PRODUKT P	AVD. 3	GRUPP 37
BETR. Kontaktdon till elektronisk hastighetsmätare		NR. 10
240		DATUM Jan. 1988

Servicemeddelande

Plombering av kontaktstycke på 240

Kontaktstycke 240, 4-dörrars

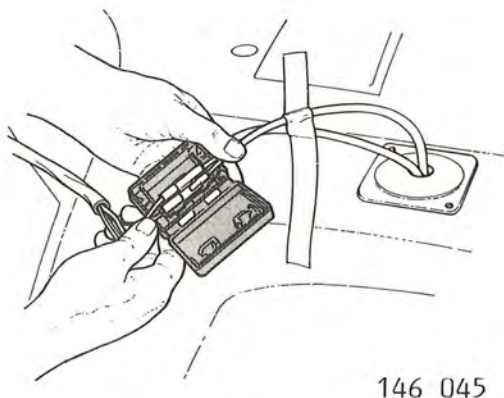
För att undvika funktionsstörningar hos den elektroniska vägmätaren monteras, från årsmodell 1988, en plomberingsbox som innesluter kontaktstycket på ledningen från givaren.

Som servicelösning kan samma box användas.

Plomberingsboxen har **detaljn. 3 515 115-8**. (Som reservdel är boxen blå, medan den är svart i produktionen).

- Vik undan mattan i bagagerummet.
- Ta bort de två plastclipsen som håller plastkåpan.

- Placera kontaktstycket i plomberingsboxen och tryck fast boxens lock.
- Sätt tillbaka kåpan.
- Vik tillbaka mattan.

Kontaktstycke 240, 5-dörrars

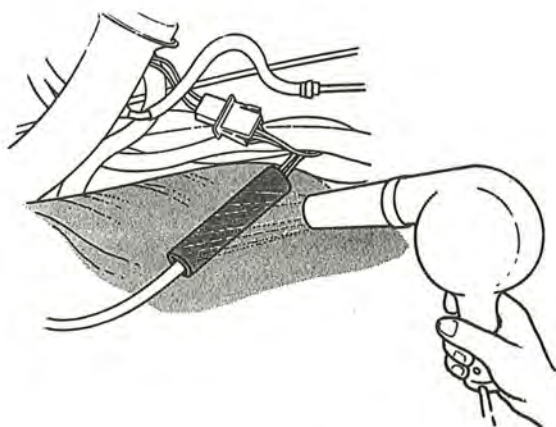
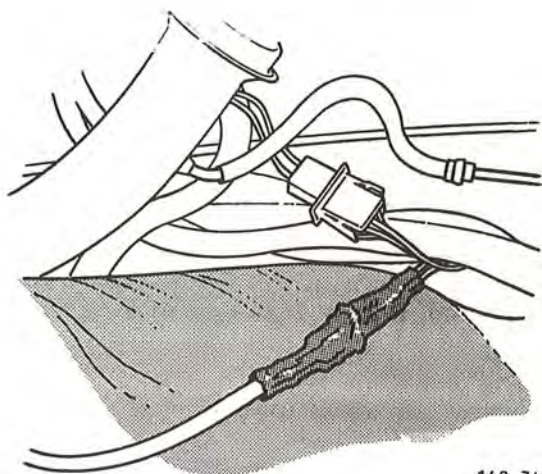
Som servicelösning på 5-dörrars ska samma krympslang som tidigare användas.

Krympslang:

Detaljnr: 1 398 379-6
Längd: 100 mm
Diameter: 19,1 mm
Krymptemp: 115°C

Dela kontaktstycket och trä på krympslangen. Sätt ihop kontaktstycket.

Värm upp slangen med varmluftspistol. Värm tills slangen drar ihop sig - se bild nedan.

Vid delning av kontaktstycket måste krympslangen förstöras.

Obs! Efter arbeten som kräver delning av kontaktstycket ska ny krympslang sättas dit.
